REPLACEMENT OF TURBO WITH REF: VICFE / VF430015
Isuzu trooper 3.0L D engine: 4JX1TC 98

TECHNICAL DATA SHEET 2009038

Replacement of the oil strainer gaskets:

Cambiar las juntas del colador de aceite:

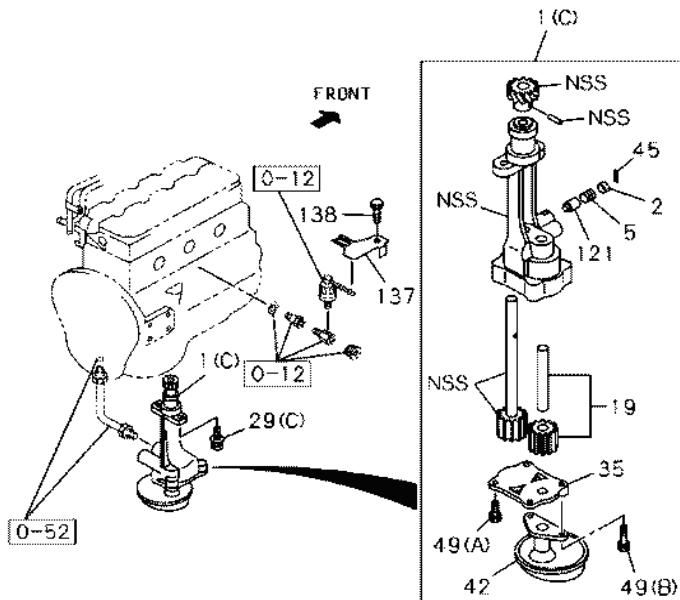
Es una modificación del motor Isuzu, que hay que llevar a cabo para prevenir el fallo del turbo.

Debido al endurecimiento de una junta flexible en el tubo de succión de aceite, al colador de aceite de la bomba de aceite en el carter. La bomba de aceite arrastra una mezcla de aire y aceite, causando una reducción de la presión de aceite. Esto causa daños en el turbo.

Esta modificación solo hay que hacerla una vez. La pieza mejorada de Isuzu es de ref: 8971377980

Hay que quitar el carter de aceite para llevar a cabo esta modificación. Antes de llenar el carter de aceite es importante dejar que el sellante se tome su tiempo para que se seque.

Si no se espera, se corre el riesgo de que el sellante entre en el circuito y galerías de lubricación del turbo, causando serios daños.

Remplacer les joints de la crépine d'huile :

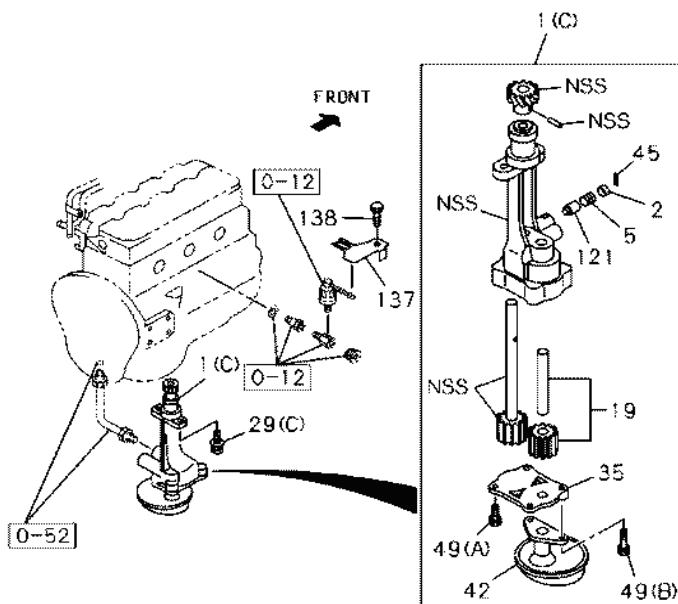
Modification du moteur Isuzu, à effectuer pour éviter une défaillance du turbo.

En raison du durcissement d'un joint flexible entre le tuyau d'aspiration d'huile et la crépine de la pompe à huile du carter, la pompe à huile entraîne un mélange d'air et d'huile, ce qui provoque une réduction de la pression d'huile et endommage le turbo.

Cette modification ne doit être effectuée qu'une seule fois. La référence de la pièce améliorée Isuzu est 8971377980.

Enlever le carter d'huile pour effectuer cette modification. Avant de remplir le carter d'huile, laisser sécher complètement le mastic. Si l'on n'attend pas suffisamment, le produit d'étanchéité risque de s'écouler dans le circuit et les galeries de lubrification du turbo, causant de graves dommages.

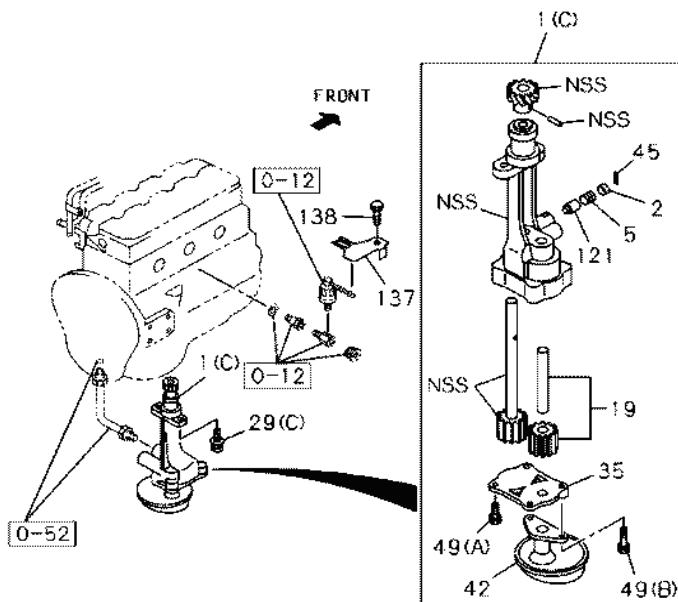
This is a modification to the Isuzu engine, which needs to be done in order to avoid a potential turbo failure.

This is due to the hardening of a flexible gasket on the oil suction pipe to the oil strainer on the oil sump pump. The oil pump draws in a mixture of air and oil, causing a reduction in the oil pressure. This can damage the turbo.

This modification only needs to be performed once. The improved Isuzu part has reference number: 8971377980

The oil sump needs to be removed in order to carry out this modification. Before filling the sump with oil, it is important to give the sealant time to dry.
If it is not left to dry, then the sealant could enter the turbo circuit and lubrication system, causing serious damage.

Austausch der Dichtungen des Ölsiebs:

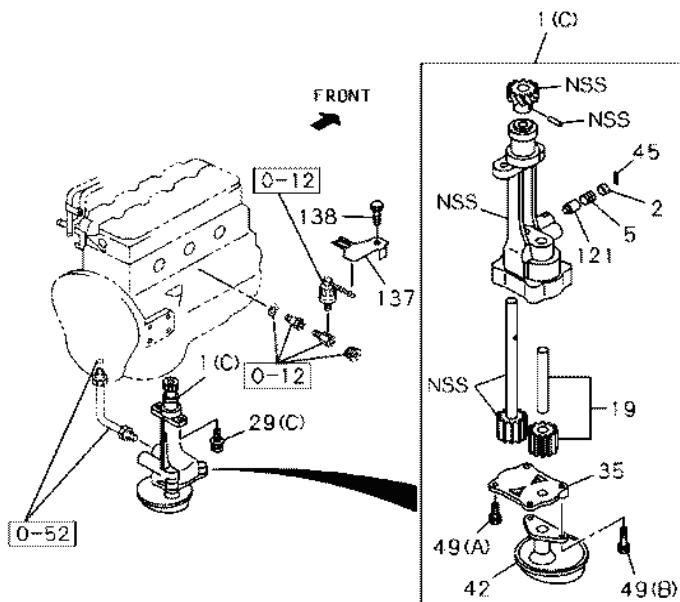
Es handelt sich um eine Änderung am Isuzu-Motor, die durchgeführt werden muss, um einen Fehler des Turbos zu verhindern.

Grund dafür ist die Verhärtung einer flexiblen Dichtung an dem Ölansaugrohr zum Ölsieb der Ölpumpe zur Ölwanne. Die Ölpumpe nimmt eine Mischung aus Luft und Öl mit, wodurch der Öldruck reduziert wird. Dies verursacht Schäden am Turbo.

Diese Änderung braucht nur einmal vorgenommen zu werden. Das optimierte Teil von Isuzu hat die Artikel-Nr. 8971377980

Um diese Modifikation vorzunehmen, muss die Ölwanne abgenommen werden. Bevor man die Ölwanne wieder mit Öl füllt, muss man dem Dichtmittel ausreichend Zeit geben zu trocknen.

Wird diese Wartezeit nicht eingehalten, läuft man Gefahr, dass das Dichtmittel in den Kreislauf und die Schmierkanäle des Turbos eindringt und ernsthafte Schäden verursacht.

Cambiare le guarnizioni del filtro a reticella dell'olio:

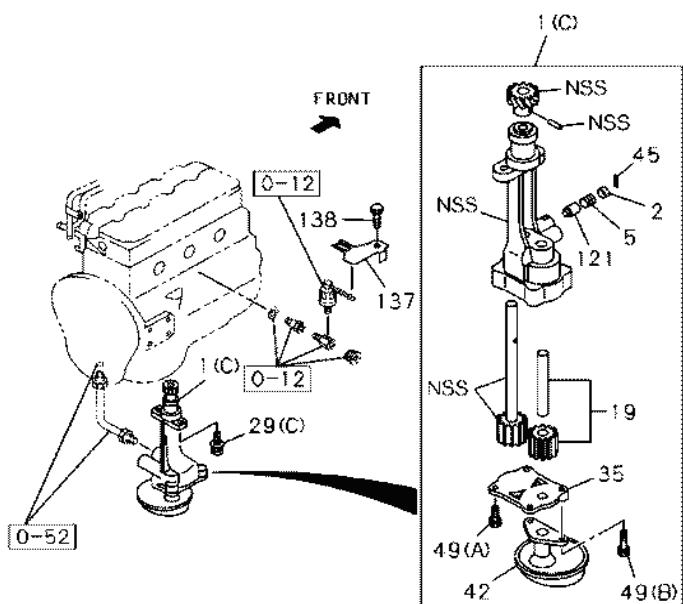
È una modifica del motore Isuzu, che si deve realizzare per prevenire il guasto del turbo.

Dovuto all'indurimento di una guarnizione flessibile nel tubo di suzione dell'olio, al filtro a reticella della pompa dell'olio nel carter. La pompa dell'olio trascina una miscela di aria ed olio, causando una riduzione della pressione dell'olio. Ciò causa danni nel turbo.

Questa modifica deve essere eseguita una volta sola. Il pezzo migliorato dell'Isuzu è il rif: 8971377980

Si deve rimuovere il carter dell'olio per effettuare questa modifica. Prima di rabboccare il carter dell'olio è importante lasciare che si asciughi del tutto il sigillante. Se non si attende la perfetta asciugatura, si corre il rischio che il sigillante entri nel circuito e le canalizzazioni di lubrificazione del turbo, causando gravi danni.

Výměna těsnění síta olejového čerpadla:

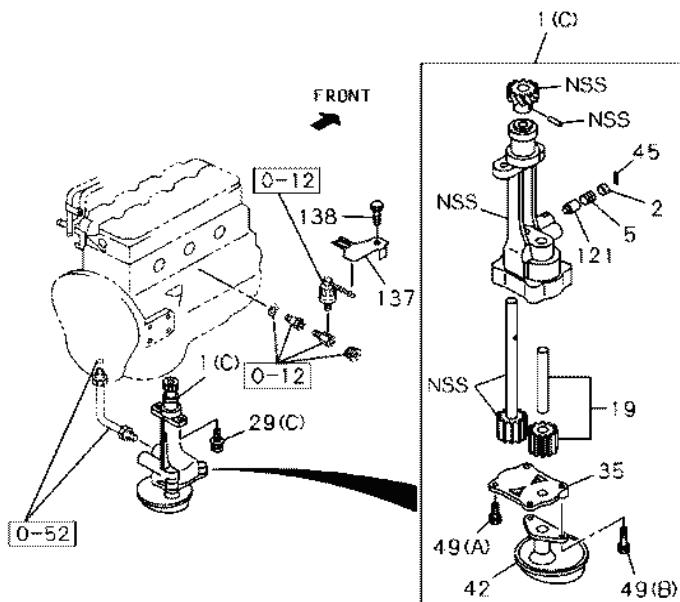
Toto je úprava motoru Isuzu, kterou je třeba provést, abychom se vyhnuli potenciálnímu selhání turbodmychadla.

Je to způsobeno ztvrdnutím pružného těsnění na olejovém sacím potrubí do síta na čerpadle olejové vany. Olejové čerpadlo vtahuje dovnitř směs vzduchu a oleje, čímž se snižuje tlak oleje. To může vést k poškození turbodmychadla.

Tuto úpravu je třeba provést pouze jednou. Vylepšená součástka Isuzu má referenční číslo: 8971377980

Aby bylo možno provést tuto úpravu, je zapotřebí vyjmout olejovou vanu. Než naplníte vanu olejem, je důležité, aby mělo těsnivo čas vyschnout.

Nenecháte-li jej vyschnout, může těsnivo proniknout do turbo-obvodu a mazacího systému a způsobit tak vážné poškození.

Mudar as juntas do filtro do óleo:

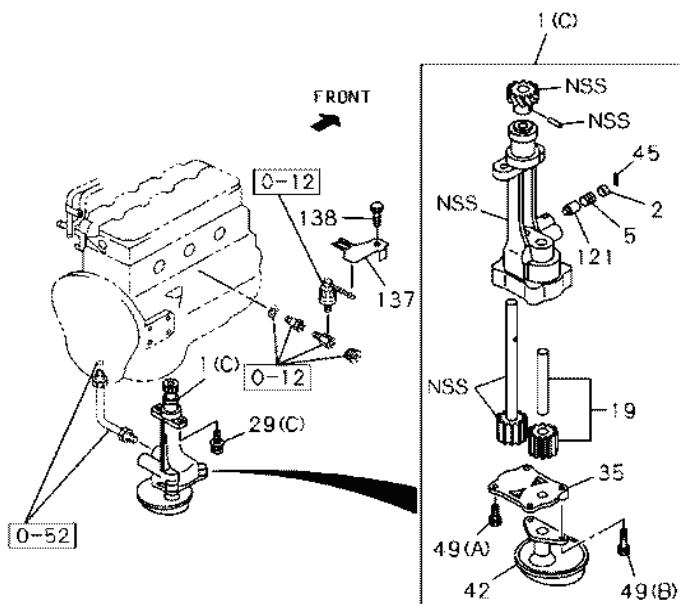
É uma modificação que deverá ser feita no motor Isuzu para prevenir a falha do turbo.

Devido ao endurecimento de uma junta flexível no tubo de sucção do óleo para o filtro do óleo da bomba de óleo no cárter. A bomba do óleo arrasta uma mistura de ar e óleo causando uma redução da pressão do óleo. E isso causa estragos no turbo.

Esta modificação só tem de ser feita uma vez. A peça melhorada do Isuzu tem a ref.: 8971377980

Tem de se retirar o cárter do óleo para proceder a esta modificação. Antes de encher o cárter de óleo é importante dar tempo para o vedante secar.

Se não se esperar, corre-se o risco do vedante entrar no circuito e galerias de lubrificação do turbo, causando sérios estragos.

Vervang de pakkingen van het oliezeefje:

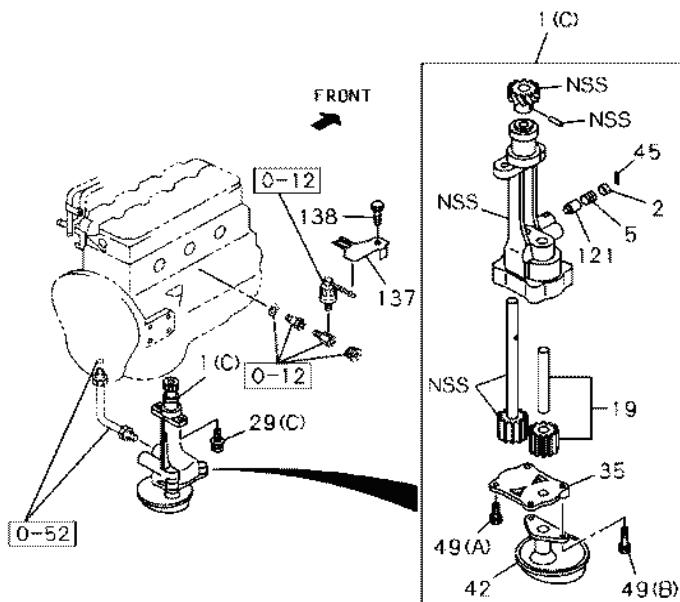
Dit is een aanpassing van de Isuzu motor die moet worden uitgevoerd om defect van de turbo te voorkomen.

Het wordt veroorzaakt door de verharding van de flexibele pakking van de aanzuigleiding van de olie naar het oliezeefje van de oliepomp in het carter. De oliepomp zuigt een mengsel van lucht en olie op, waardoor een daling van de oliedruk ontstaat. Dit veroorzaakt beschadigingen aan de turbo.

Deze aanpassing moet slechts één keer worden uitgevoerd. Het verbeterde onderdeel van Isuzu draagt de referentie: 8971377980

Om deze aanpassing door te voeren moet het oliecarter worden verwijderd. Het is belangrijk dat er tijd genoeg genomen wordt om de afdichting te laten drogen voordat het oliecarter wordt gevuld.

Als de droogtijd niet wordt gerespecteerd bestaat de kans dat de afdichting in het smeercircuit van de turbo binnendringt en daar ernstige schade aanricht.
